太陽光発電施設設置変更届出書

太陽光発電施設の設置の場所	塩尻市大字旧塩尻字東山1465-3	
変更の内容	変更前	太陽光発電施設の設置場所：塩尻市大字旧塩尻字東山1465 太陽電池の合計出力：117.0kw 太陽光発電事業の実施予定期間：着手予定日令和6年10月24日 ：完了予定日令和7年5月18日 ：運転開始予定日令和7年5月20日 ：施設撤去予定日令和38年5月20日 太陽光発電施設の構造に関する事項：パネル角度30度
	変更後	太陽光発電施設の設置場所：塩尻市大字旧塩尻字東山1465-3 太陽電池の合計出力：118.0kw 太陽光発電事業の実施予定期間：着手予定日令和7年1月27日 ：完了予定日令和7年7月27日 ：運転開始予定日令和7年7月31日 ：施設撤去予定日令和38年7月31日 太陽光発電施設の構造に関する事項：パネル角度15度
変更の理由	分筆	
備考	連絡先 株式会社グリーンプランフォー (電話番号) 0268-71-6750 (FAX番号) 0268-71-6751 (電子メールアドレス) omoimonoteruyo@yahoo.co.jp

太陽光発電所 工事計画 (旧塩尻1465-3)

長野県塩尻市旧塩尻1465-3太陽光発電設備設置工事計画

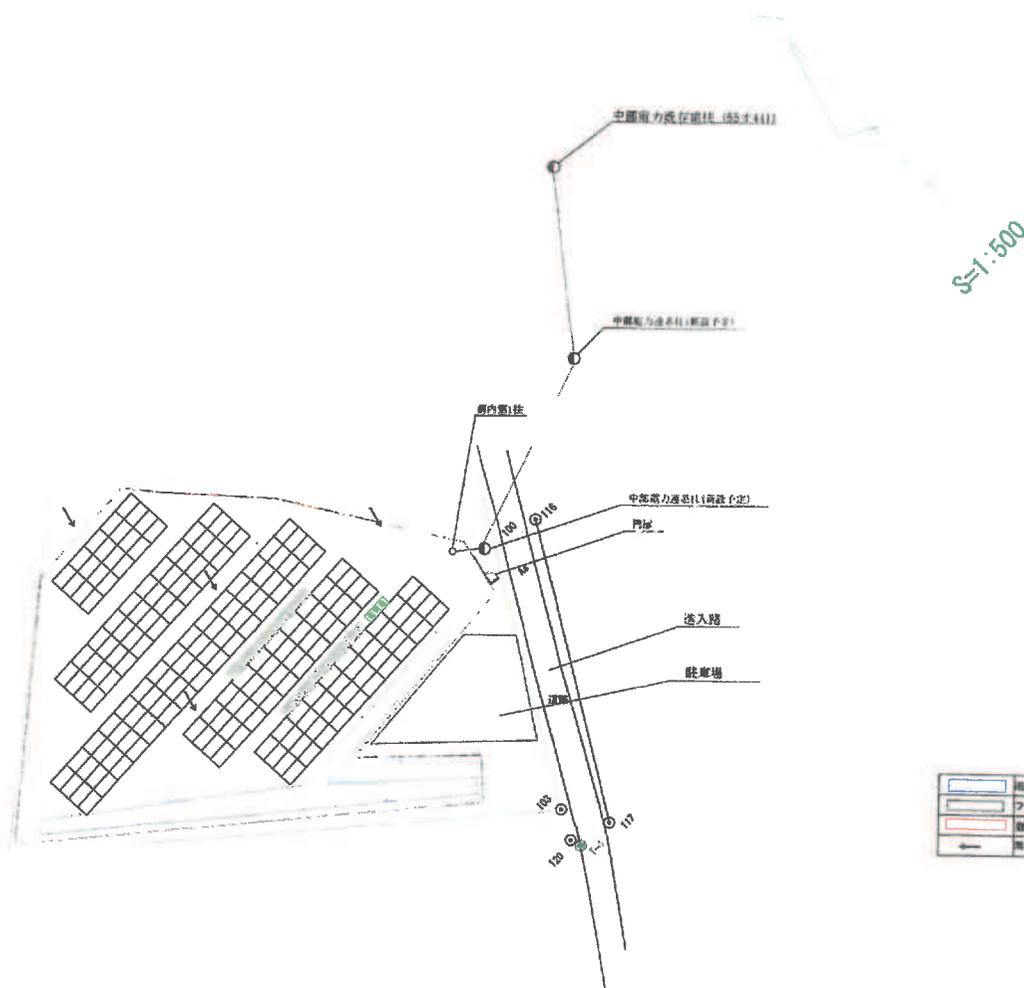
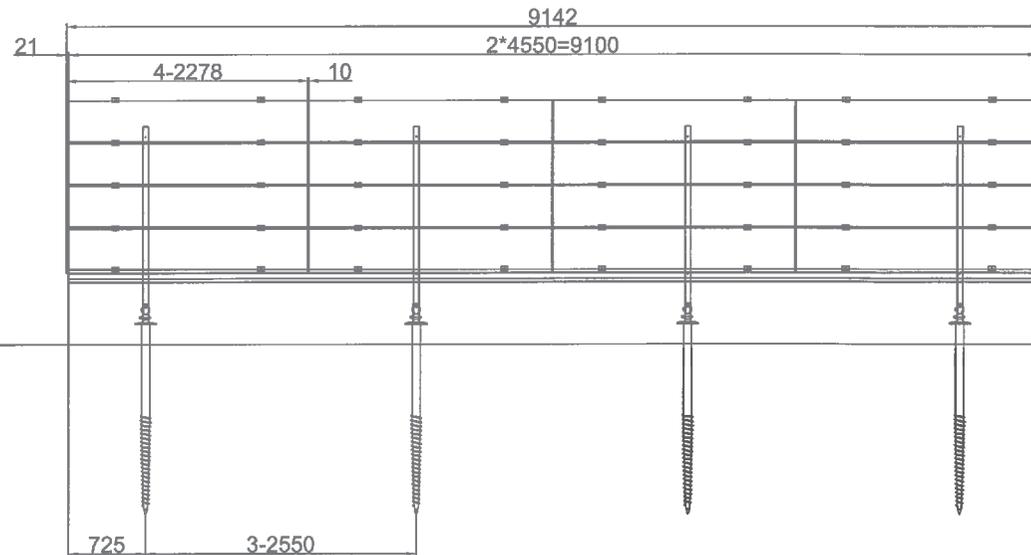
- 設置場所: 旧塩尻字東山1465-3
- 敷地面積: 5,143 m²
- パワコン容量: 10台 49.5 kw (モジュール容量 118kw)
- 架台: アルミ架台、傾斜15度
- 基礎: スクリュー杭
- 年間発電量: 約 54,450 kwh
- 工事開始予定: 2025年1月以降
- **変更内容: 設置予定地のパネル配置面積の縮小。発電容量に変更なし。別紙配置図参照。**
